改善箇所説明図

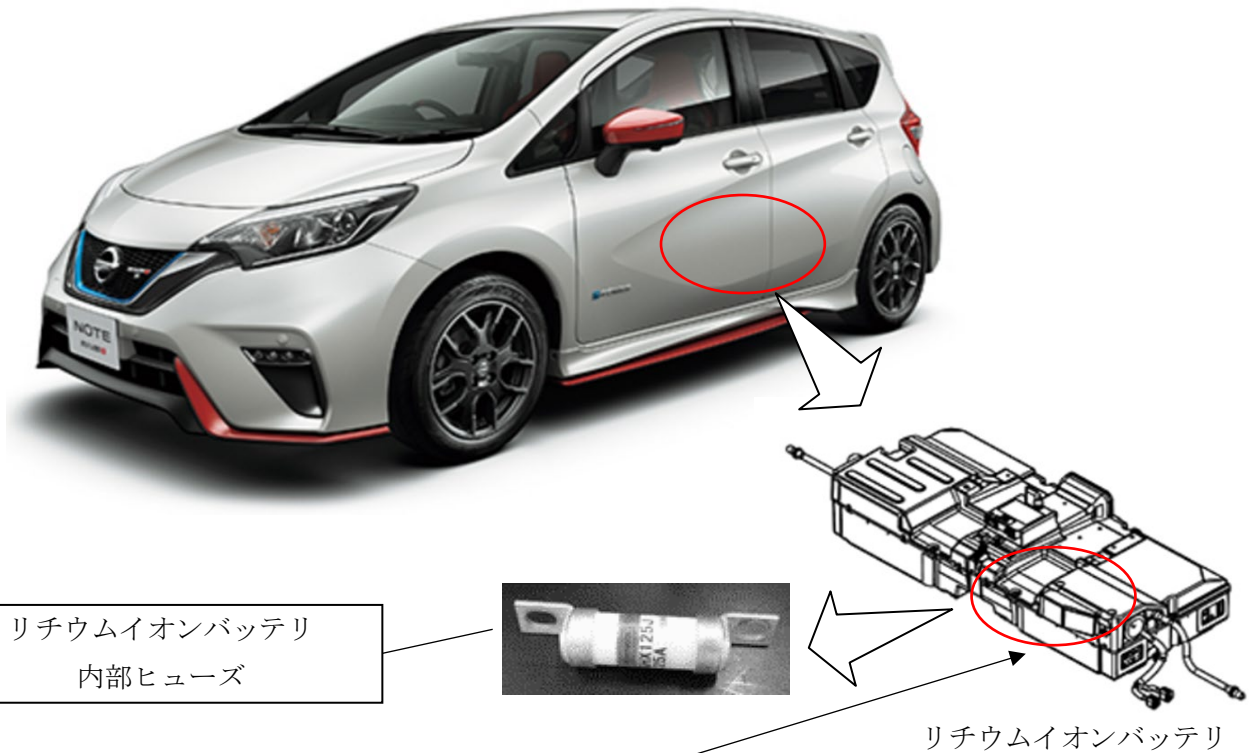
基準不適合発生箇所

NISMO-S仕様のリチウムイオンバッテリー内部ヒューズにおいて、ヒューズの仕様設定が不適切なため、運転の仕方によっては早期に劣化が促進することがある。そのままの状態で使用を続けると、最悪の場合、ヒューズが溶断し警告灯が点灯するとともに、モータへの電力供給が停止し走行不能になるおそれがある。

改善の内容

全車両、リチウムイオンバッテリー内部ヒューズを対策品に交換する。

識別：白色のシールをモデルナンバープレートの右横に貼り付ける。
